改善箇所説明図

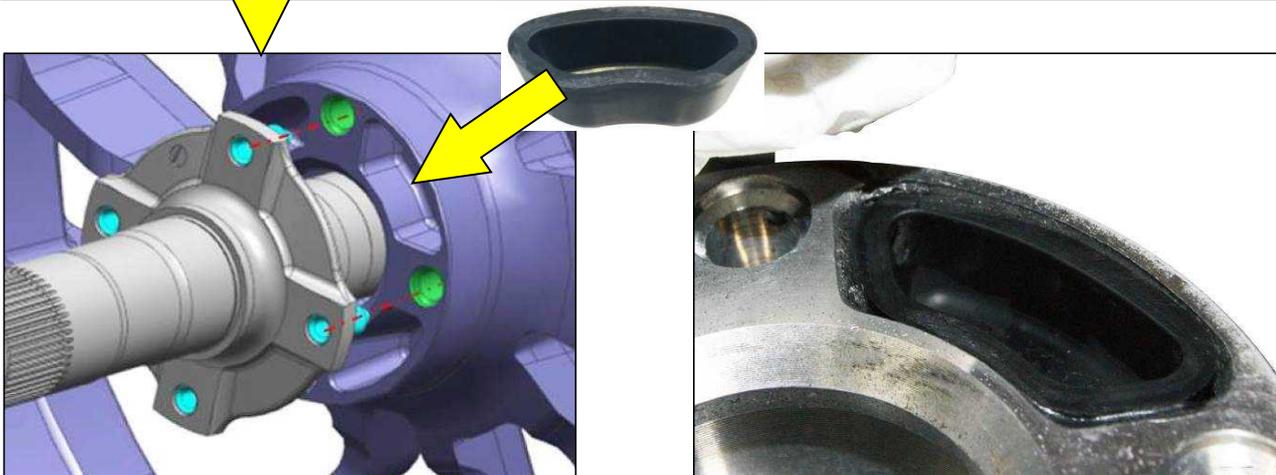
後輪ホイール・ハブ部の形状が不適切なため、整備等の脱着作業において、後輪ホイールに位置決めピンを差し込む際に誤った位置に差し込むことがある。そのため、位置決めピンに過大な応力がかかり、そのままの状態で使用を続けると、当該ピンが破損し、ホイールへ駆動力が伝わらなくなり、最悪の場合、転倒するおそれがある。

全車両、後輪ホイールと位置決めピンを点検し、損傷がある場合は、後輪ホイールを対策品に交換するとともに位置決めピンを新品と交換する。損傷がない場合は、誤った取り付けを防止するためのインサートを取り付ける。
